# ÚZEMNÍ PLÁN MĚSTA BRNA

Kapitola 18 Rozhodnutí o námitkách (včetně odůvodnění)

Svazek Nc20 *(bez osobních údajů)*

#### UPRAVENÝ NÁVRH NOVÉHO ÚPmB – opakované veřejné projednání

Obrázek 3 – řešení lokality v Upraveném návrhu územního plánu

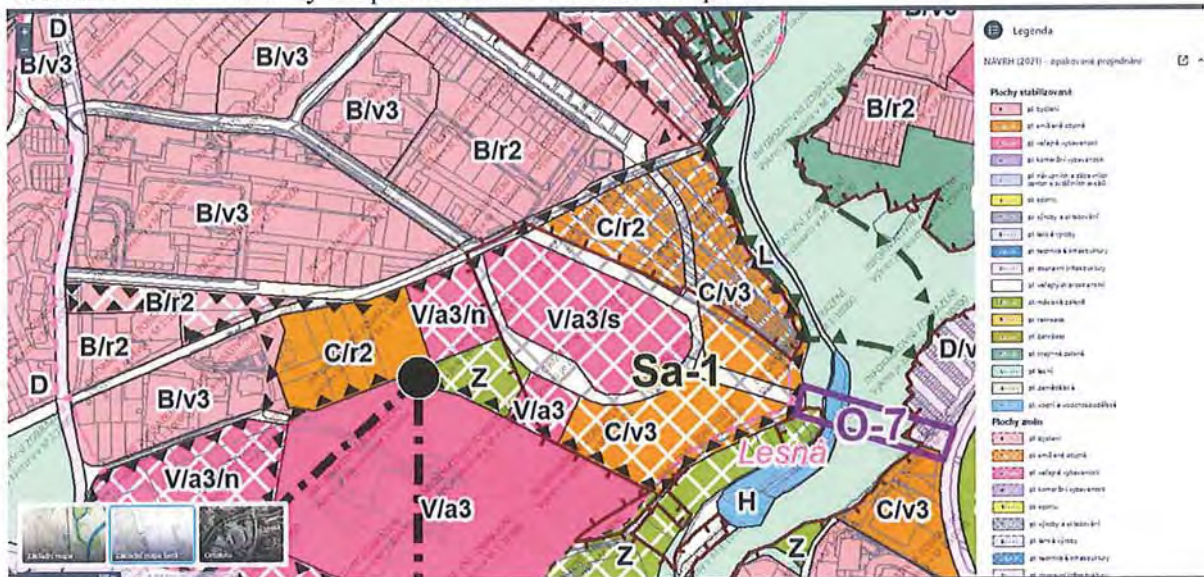
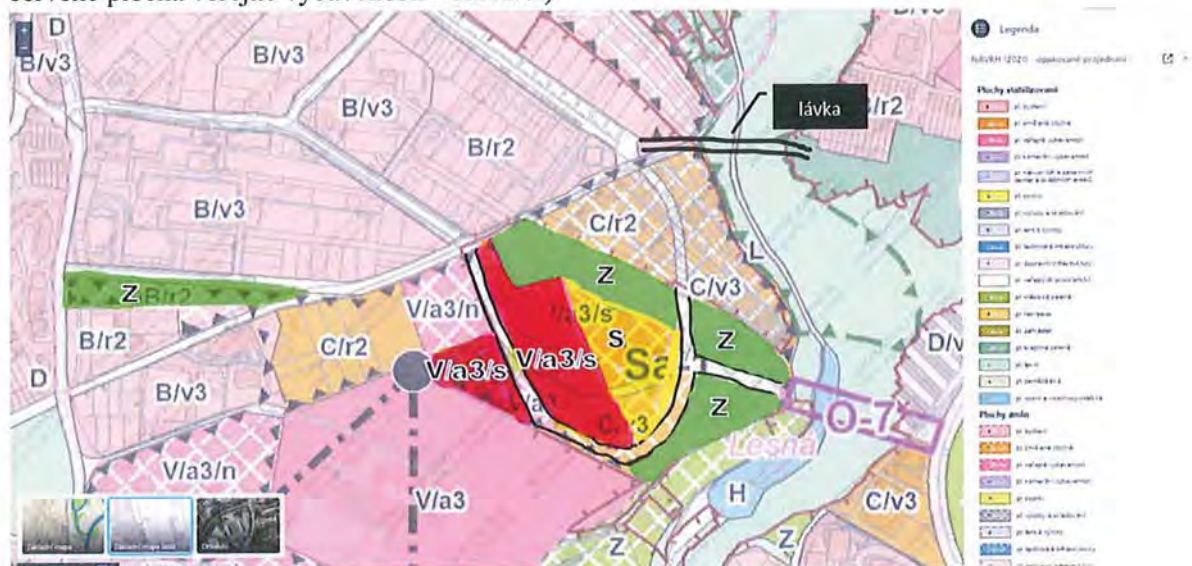
veřejné vybavenosti) na Z (plocha městské zeleně). Jedná se o část pozemku přiléhající k ulici Menšíkova v okolí křižovatky s ulicí Jarmily Kurandové a navazující plochy. Touto změnou by nebylo omezeno plánované vybudování ZŠ, MŠ a další občanské vybavenosti – její umístění navrhuje pouze částečně přesunout v rámci pozemku p. č. 19 a také na pozemek p. č. 17/2, u kterého naopak požadujeme změnu klasifikace ze Z na V/a3/s.

- Požadujeme zachování a rozšíření nově vybudovaných veřejných parků – *Parku Sadová a Nového parku pro Sadovou – Královo Pole* na pozemku parc. č. 19 a parc.č. 102/1 v k.ú. Sadová – a jejich zanesení do ÚP jako plochy městské zeleně (Z).
- Požadujeme vybudování souvislého pásu zeleně a zachování vzrostlých stromů v lokalitě.
- Navrhované změny jsou zachyceny na Obrázku 4.

Obrázek 5: Upravený návrh územního plánu a zastavenost Sadové.

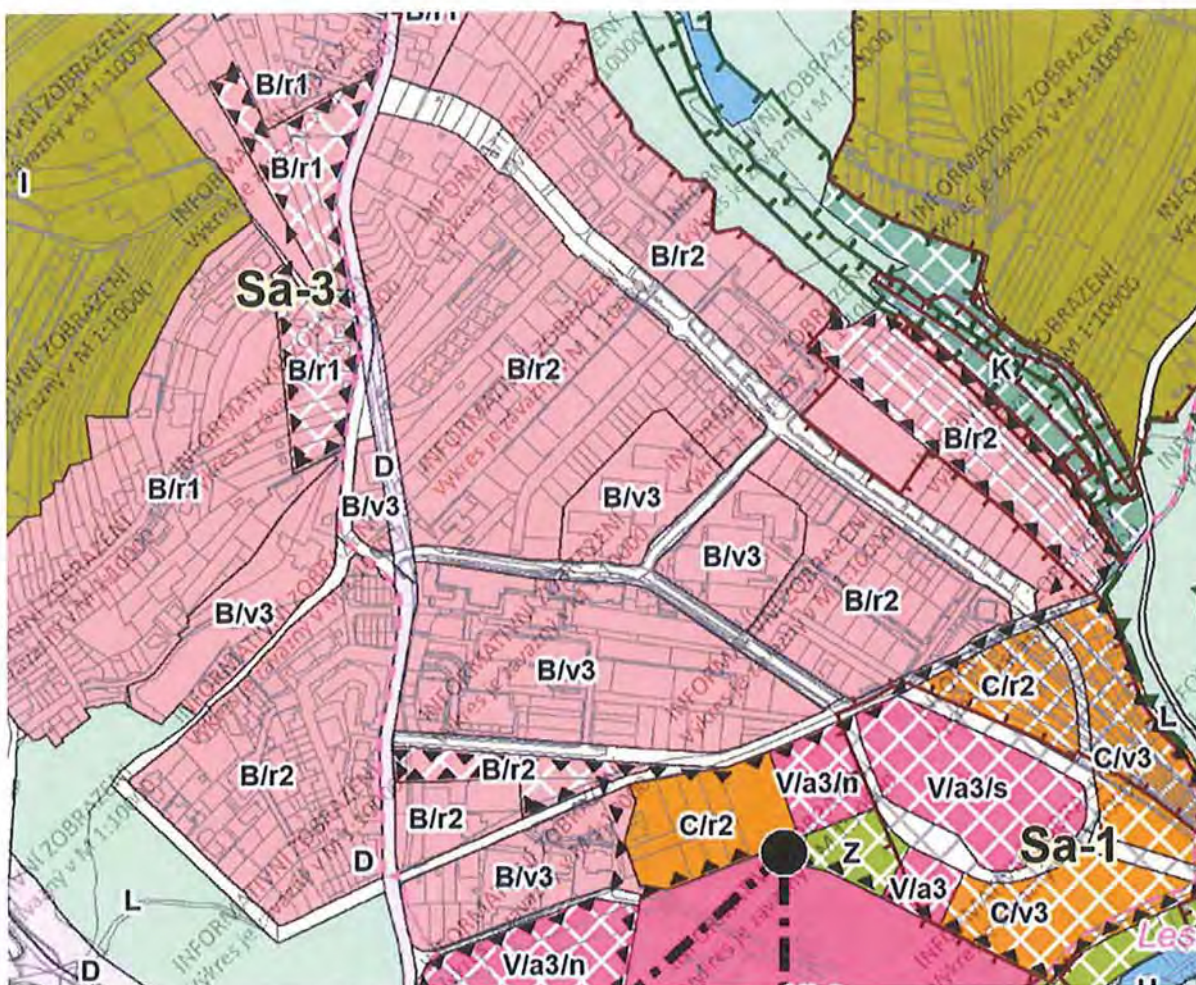
Plocha městské zeleně navrhovaná v upraveném návrhu ÚP pro lokalitu Sadová je naprosto nedostatečná. Ve stávající husté zástavbě na Sadové zcela chybí zejména větší souvislé plochy zeleně (srov. obr. 5 – tmavě zelené plochy I – soukromé zahrádky, které nemohou být širokou veřejností využívány a světle zelené plochy L (plochy lesní), které se prudce svažují do údolí a jejich využitelnost je proto velmi omezená, v podzimním a zimním období téměř nulová). Vzhledem k počtu obyvatel je adekvátní na shora označených pozemcích souvisle parkově upravená plocha zeleně o rozloze alespoň 1,5 ha s navazující občanskou vybaveností. Upravený návrh ÚP nejen, že neupravuje rozsáhlejší zelené plochy v oblasti, ale dokonce počítá s likvidací již vybudovaných parků z Participativního rozpočtu (PaRo) – *Parku Sadová* a *Nového parku pro Sadovou – Královo Pole*, což považujeme za naprosté mrhání finančními prostředky z veřejných rozpočtů.
